## Bauplatz G-3

### Projektbeurteilung Ökonomie

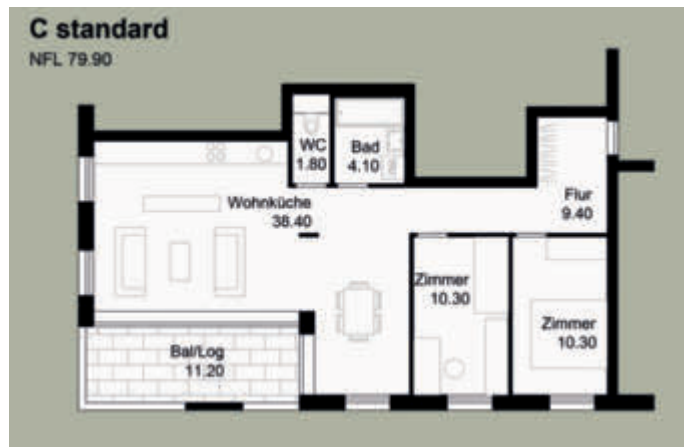
Die geringe Freifläche im Erdgeschoß wird mit Freiraumangeboten auf der Dachterrasse (Urban-Gardening, Treffpunkt, etc.) ausgeglichen. Dies wird positiv beurteilt. Die Vorkehrungen für eine mögliche

Integration des Vorplatzes in eine bauplatz-übergreifende Platzgestaltung mit dem Nachbargrundstück ist für das Gesamtkonzept wie auch für den Bauplatz eine Bereicherung. Hinsichtlich klima- und ressourcenschonendem Bauen sowie gesundem und umweltbewusstem Wohnen bewahrt und vertieft das Projekt die Qualitäten der ersten Wettbewerbsstufe.
